## 改善箇所説明図

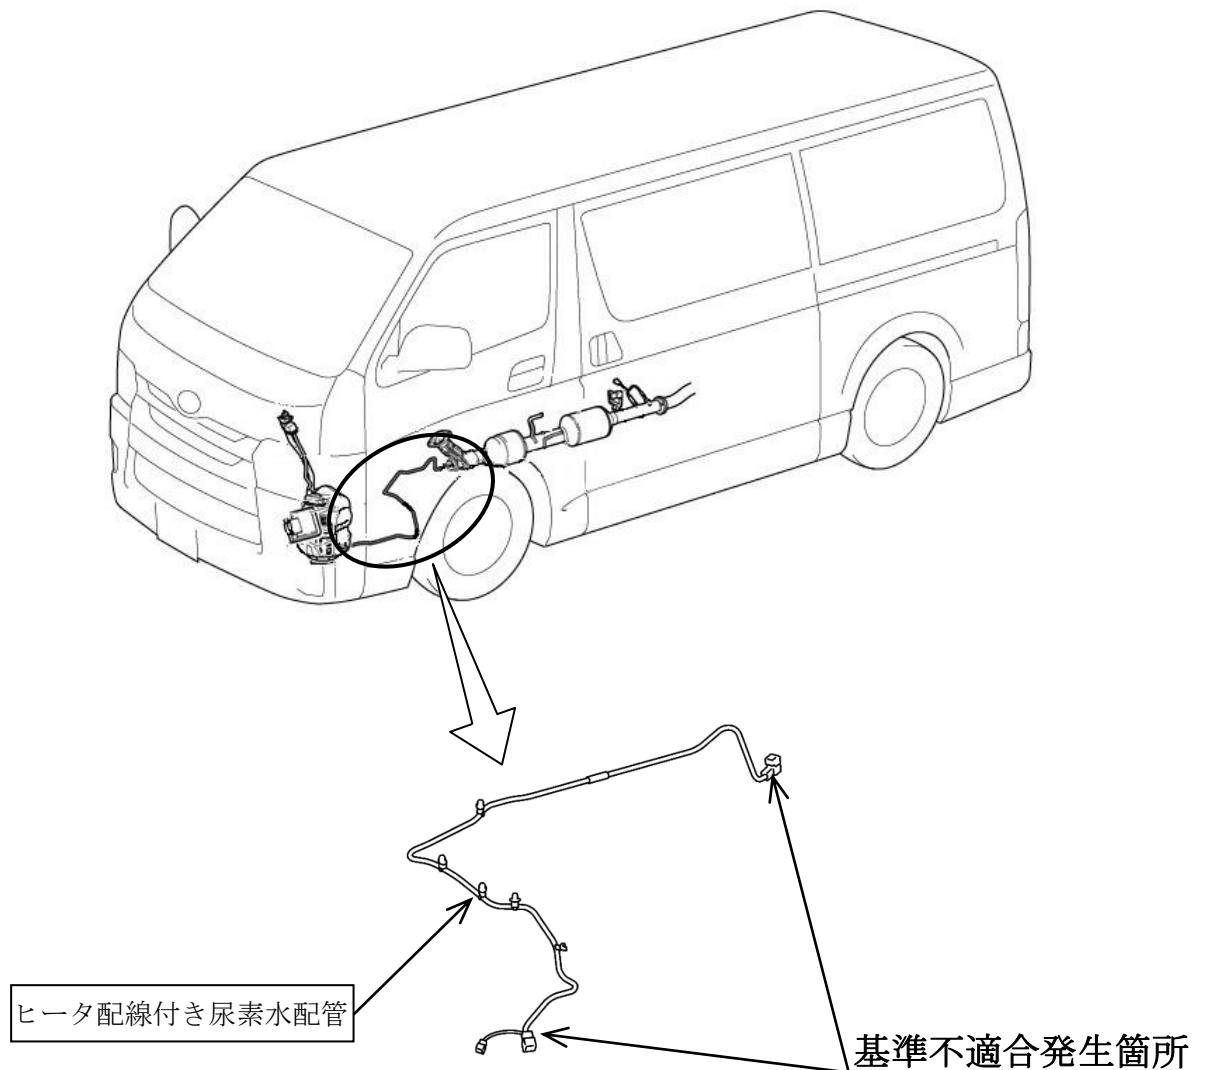
排出ガス防止装置の尿素SCRシステムにおいて、尿素水配管のヒータ用配線の加工および固定が不適切なため、走行時の振動等により当該配線が断線することがある。そのため、警告灯が点灯して、尿素SCRシステムが停止し、排出ガスが基準値を満足しなくなるおそれがある。

注：□ は交換部品を示す。

全車両、ヒータ配線付き尿素水配管を対策品に交換する。
